ORG.271.2.2021

dotyczy: postępowania prowadzonego w Trybie Podstawowym na podstawie art. 275 pkt. 2 ustawy z dnia 11 września 2019 r. Prawo zamówień publicznych (Dz.U. z 2019, poz. 2019 – ze zmianami) na **budowę sali gimnastycznej wraz z łącznikiem i pomieszczeniami towarzyszącymi przy istniejącej Szkole Podstawowej nr 1 w Lubiczu Dolnym**, zgodnie z ogłoszeniem Nr **2021/BZP 00018021/01 z dnia 2021-03-16 r.**

Zamawiający, Gmina Lubicz, informuje, że w prowadzonym postępowaniu zostały zgłoszone pytania do SIWZ

Przykładowe zdjęcie poglądowe:

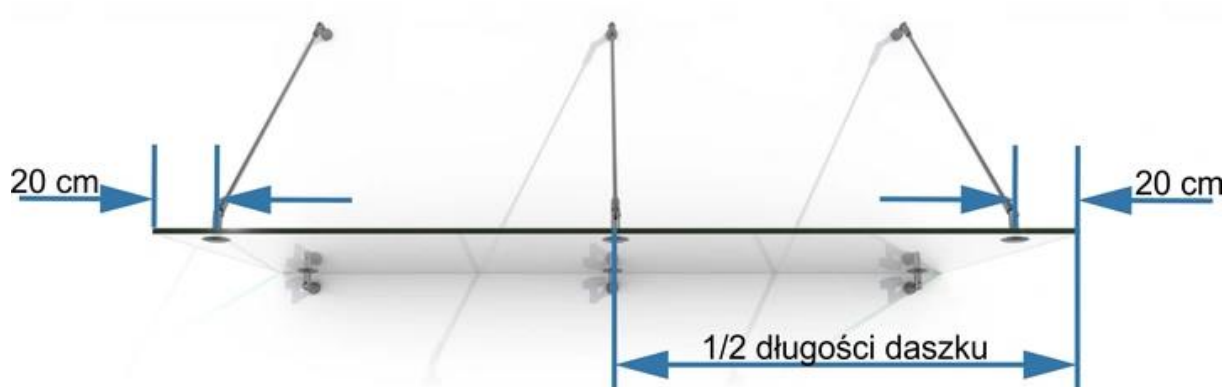
1. Prosimy o przekazanie szczegółowego opisu lub rysunku detalu zadaszń szklanych.

Odp. Zamawiający podaje parametry techniczne daszków nad wejściami z zastrzeżeniem pkt 3 ust 15 SWZ:

WYMIAR: 200x120cm

długość: 200cm, głębokość: 120cm

GRUBOŚĆ SZKŁA: ponad 12mm - 6.6.4 esg/vsg

RODZAJ SZKŁA: BEZPIECZNE - ESG(HARTOWANE) + VSG(LAMINOWANE)

KOLOR SZKŁA: przezroczyste

OKUCIA: stal nierdzewna INOX

W skład zestawu powinno wchodzić:

1. mocowania ściana / pręty wykonane ze stali nierdzewnej AISI 304
2. mocowania ściana / szkło wykonane ze stali nierdzewnej AISI 304
3. mocowania szkło / pręt wykonane ze stali nierdzewnej AISI 304
4. pręty wykonane ze stali nierdzewnej AISI 304
5. tafla szkła bezpiecznego - laminowanego/hartowanego o grubości ponad 12mm (6.6.4)

Długość = 200 cm
Szerokość = 120 cm
Wysokość = 85-105 cm
